Recueil des avis issus de la consultation auprès des ministères et organismes**Projet :** Modernisation du réseau électrique entre les postes de Saraguay et Rockfield**Numéro de dossier :** 3211-11-129**Liste par ministère ou organisme**

Présentation du projet		MARCHE À SUIVRE
Nom du projet	Modernisation du réseau électrique entre les postes de Saraguay et Rockfield	
Initiateur de projet	Hydro-Québec	
Numéro de dossier	3211-11-129	
Dépôt de l'étude d'impact	2024/04/03	
<p>Présentation du projet : Hydro-Québec projette de remplacer deux lignes d'alimentation à 120 kV entre les postes de Saraguay et Rockfield par une ligne à 315 kV. Le projet comporte aussi le remplacement des postes de Hampstead et Rockfield à 120 kV par des postes à 315-25 kV. La nouvelle ligne à 315 kV empruntera principalement l'emprise existante dans laquelle passent actuellement les lignes à 120 kV à remplacer. Seul un court tronçon du tracé fait l'objet de deux variantes, à la hauteur de la gare de triage du Canadien Pacifique Kansas City (CPKC), dans l'arrondissement de Côte-des-Neiges–Notre-Dame-de-Grâce. Quant aux deux futurs postes, ils seront construits sur les sites mêmes des postes actuels ou à proximi

Figure modifiée tirée de la Figure 6 de l'Annexe H . Ajout :

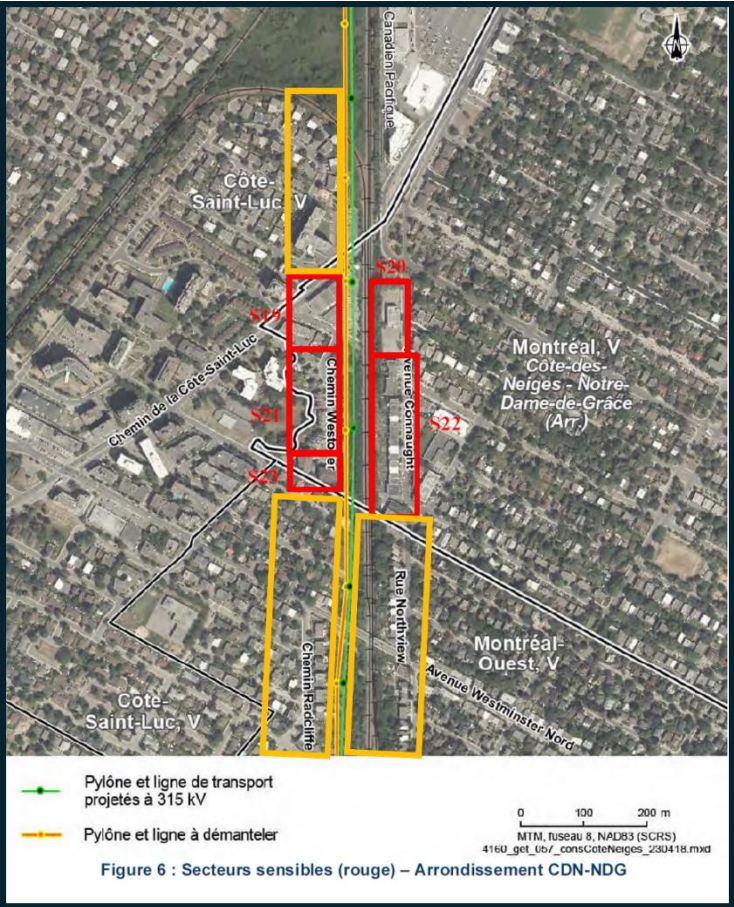
- On considère des secteurs de S1 à S32. Or, il y a des secteurs de la zone d'étude contenant des récepteurs sensibles qui ne sont pas évalués et rapportés. Par exemple, la Figure ci-dessous reprend la Figure 6 de l'Annexe H de l'étude d'impact en ajoutant en jaune des exemples de secteurs non étudiés ayant des récepteurs sensibles. Ainsi, veuillez évaluer et rapporter la prédiction de la conformité du niveau sonore pour tous les points récepteurs sensibles.

- Il semble y avoir des zones avec récepteur sensible dont la cartographie sonore est manquante. Par exemple, il manque une cartographie de la portion entre la figure de l'Avenue Marc Chagall (p. 36 de l'Annexe H) et celle de l'Hôpital Mont-Sinaï (p.37) et la portion au nord du Poste Saraguay.

Secteurs non-étudiés
